Fagnotat

Vår ref.
2023/11442

Vår dato
30.06.2025

Fagnotat - Hanskemakerbakken 1, 3, 5, 7 og 9 og Roald Amundsens vei 6, 8 og 10, detaljregulering, r20240033, offentlig ettersyn

Regulert bebyggelse langs Roald Amundsens vei

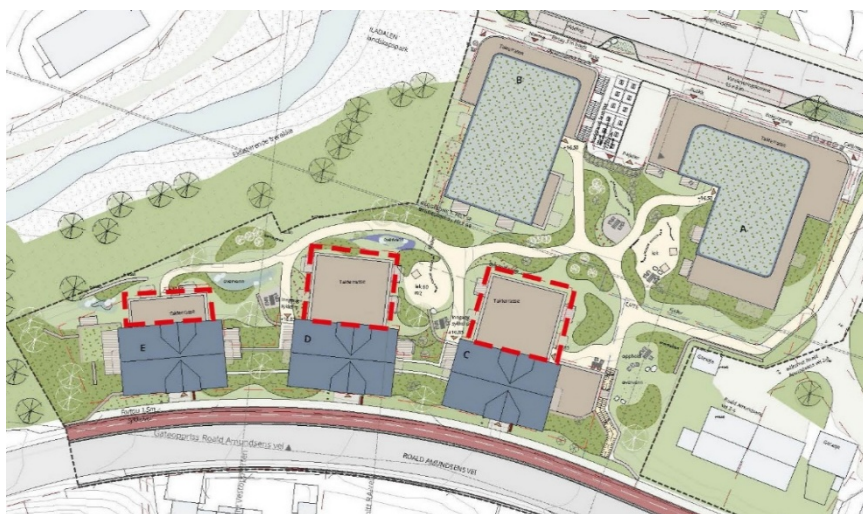
Byarkitekten, mener Byplankontoret at planforslaget ikke har fått en god nok utforming. Byplankontoret vurderer at de foreslåtte leilighetsblokkene langs Roald Amundsens vei er for dominerende. Den høye utnyttelsesgraden for eiendommene i byggesone 3 bidrar til at leilighetsblokkene mot indre gårdsrom blir for massive. Dette medfører en lavere bokvalitet og et uteoppholdsareal med utilstrekkelige solforhold.

For å sikre tilstrekkelig areal og kvalitet på uteoppholdsarealene i byggesone 3, og for å ivareta bokvaliteten, anbefales det å redusere disse bygningsvolumene i planforslaget ved å ta bort påhengte bygningsvolum inn mot det indre, felles gårdsrommet. Dette vil frigjøre plass og legge til rette for større og mer åpne uteoppholdsarealer på bakkenivå. Denne vurderingen støttes av innspill fra Byantikvaren og Byarkitekten, som er gitt i internt samråd.

Illustrasjoner viser bebyggelsen Byplankontoret anbefaler redusert (rød stiplede linje).

- Bygningsvolumene bak foreslåtte byvillaer mot Roald Amundsens vei utgår i sin helhet for å redusere tettheten av bebyggelse og øke andelen uterom på tomta.
- Byggehøyder langs Hanskemakerbakken senkes med en etasje, slik at planen regulerer fem etasjer høyde mot Hanskemakerbakken med en inntrukket sjette etasje.

22. april

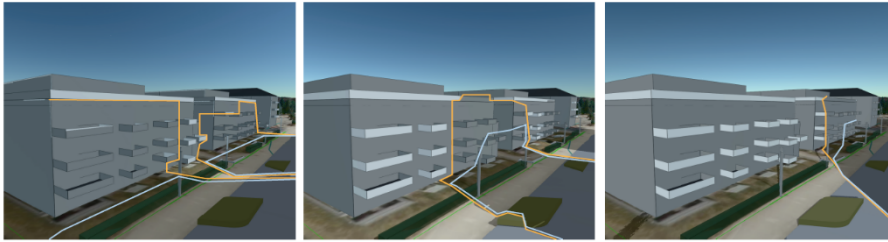
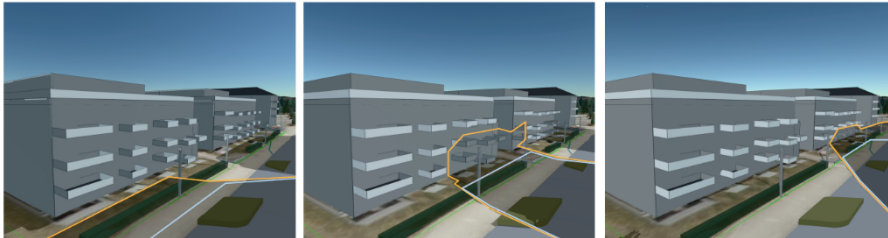
Boligsameiet 4 og 6 får vesentlig reduserte solforhold på sørvendt fasade som følge av planforslaget.

Vedlegg 2c Sol- og skyggediagram med nabopåvirkninger redegjør for konsekvenser av planforslaget for nabobebyggelsen i nord. Sol- og skyggediagram viser at sørfasade på bebyggelsen får vesentlig dårligere solforhold i mars og april, og at en andel av leilighetene også får reduserte solforhold i juni. Vedlegget viser også at ved å redusere byggehøyder med en etasje vil situasjonen være lik i mars, men at bare noen leiligheter vil få reduserte solforhold i april og ingen leiligheter vil få reduserte solforhold i juni.

Oransje strek viser omriss av skygge fra foreslått bebyggelse. Blå strek viser konsekvenser for naboer hvis bebyggelsen reduseres

Solstudie 22.4 kl 15

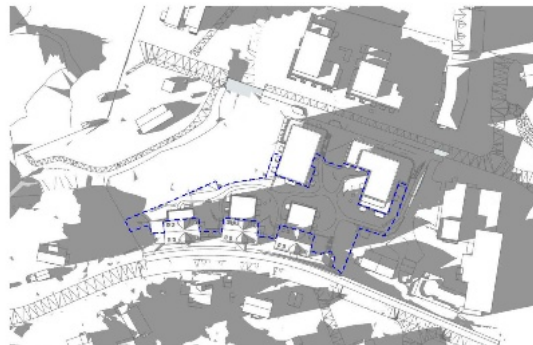
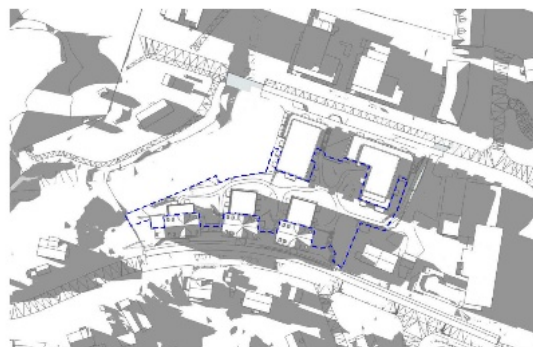
Sol- og skyggediagram som følger planforslaget viser at uteoppholdsareal er skyggelagt stort sett gjennom hele året fra og med kl 15. Det er nesten ikke vist noe uteoppholdsareal på bakken som har sol på ettermiddagen.

Byplankontoret mener dette er uheldig, og illustrerer behovet for å redusere omfanget av bygningsmassen i skråningen på baksiden av foreslått bebyggelse langs Roald Amundsens vei.
